Circular n.º 61/2021 - METRO-DF/DAD/SLC/AGLIC

Em resposta à solicitação de esclarecimentos acerca do Pregão Eletrônico nº 35/2021, cujo objeto trata do Registro de Preços visando contratação de empresa especializada para **Fornecimento e instalação de bloqueios de entrada para estações de passageiros** da Companhia do Metropolitano do Distrito Federal - METRÔ-DF, seguem as seguintes considerações:

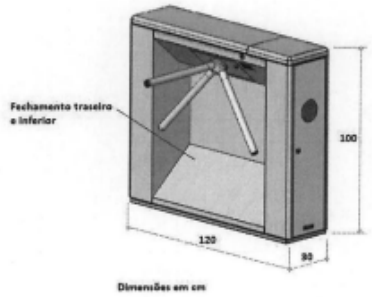
Desta forma, considerando Anexo I – Termo de Referência, sabendo-se que é possível agregar um fechamento traseiro e inferior (conforme Fig. 1 abaixo) no intuito de que a caixa de passagem de cabos não fique exposta, gostaríamos de confirmar se é possível o fornecimento dos bloqueios com as dimensões já entregues, ou seja, com 30cm de largura, 100cm de altura e 120cm de comprimento?

Resposta 1: Não. As especificações dos bloqueios devem ser conforme o item 3 do Termo de Referência (Anexo I do Edital).
